Stavba: Záchytný příkop ZP2, polní cesta DC4 a interakční prvek IP9 v k.ú. Žlutava

Věc: Vyjádření geotechnika k projektové dokumentaci DSP+DPS

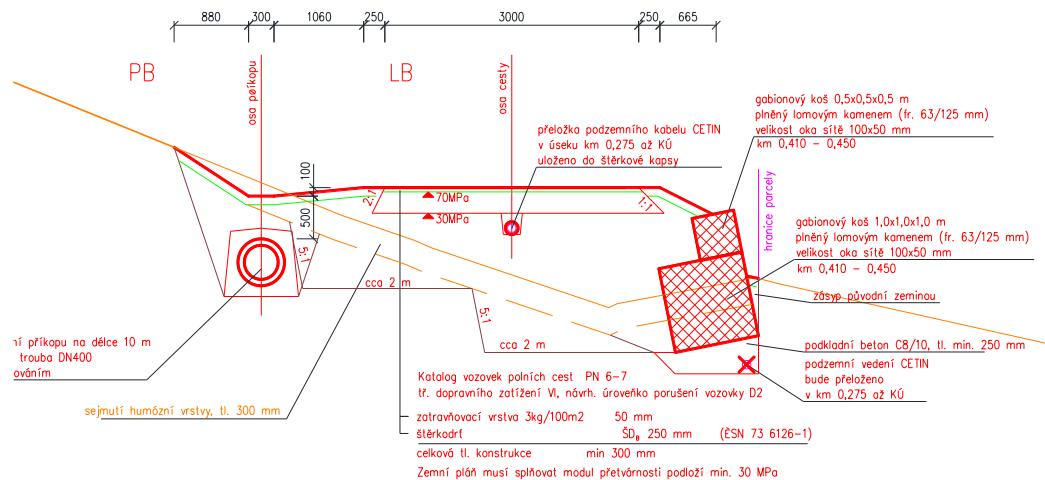
Záchytné příkopy a polní cesta jsou projektovány v relativně strmém svahu. Z pozice geotechnika je zde opomenuto zazubení podloží zemního tělesa polní cesty a to zejména v příčném směru komunikace. ČSN 73 6133 v kap. 6.1.6. zmiňuje, že: „Při založení zemního tělesa na terénu se sklonem větším než 10% je nutné v příčném řezu navrhnout ve svahu stupně v podloží násypu o šířce cca 2,5 – 3,5 m se sklonem 3-5% po svahu.“

Doporučuji tedy výše uvedenou připomínku zapracovat do PD viz obr. níže.

S předloženou PD lze z pozice geotechnika generelně souhlasit. Podloží zemního tělesa polní cesty DC4 musí být v příčném řezu na terénu se sklonem větším než 10% zazubeno.
